TOLERANCE	Decimal	DATE 2018. 05. 28.			 RF & MICROWAVE TECHNOLOGY Tel : 82-32-347-8015 Fax : 82-32-347-8017
	Angle	APPROVED BY	I.C.KIM		
	±1°	CHECKED BY			
MATERIAL	_____	DRAWN BY	S.Y.EUN		TITLE KMS156 CABLE JL-2H RF-Ø1.37
FINISH	_____	SCALE 4/1	UNIT mm		A4 DWG NO. CN03404-7/3 REVISION 2 SHEET 1 of 1

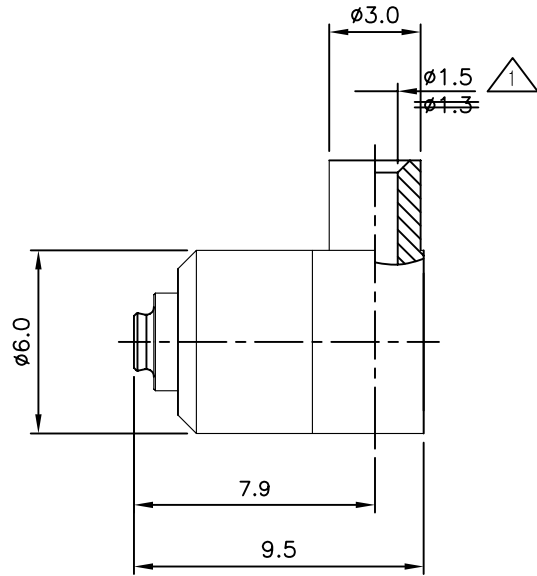
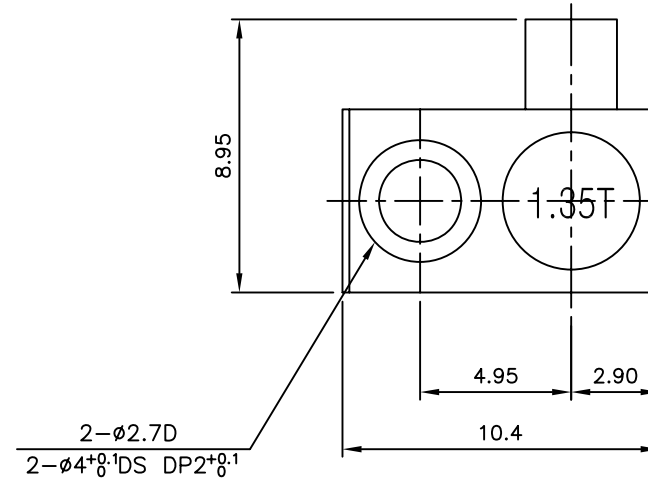
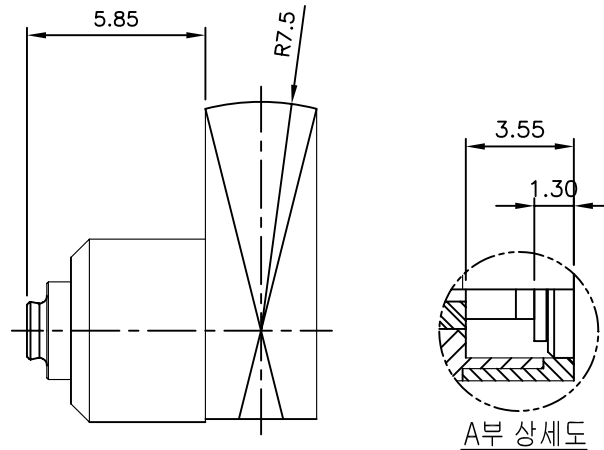
REVISION				
REV	DESCRIPTION	DRAWN	APPR	DATE
IR	Initial Registration	I.C.KIM		2017.07.12.
1	[설번No.201712-0002] 케이블 변경으로 인해 케이블 삽입부 바디 내경 수정	S.Y.EUN	I.C.KIM	2017.12.26.
2	[설번No.201805-0017] 절연체 Burr 끼임 방지로 인한 PIN 및 절연체 공차 변경	S.Y.EUN	I.C.KIM	2018.05.28.
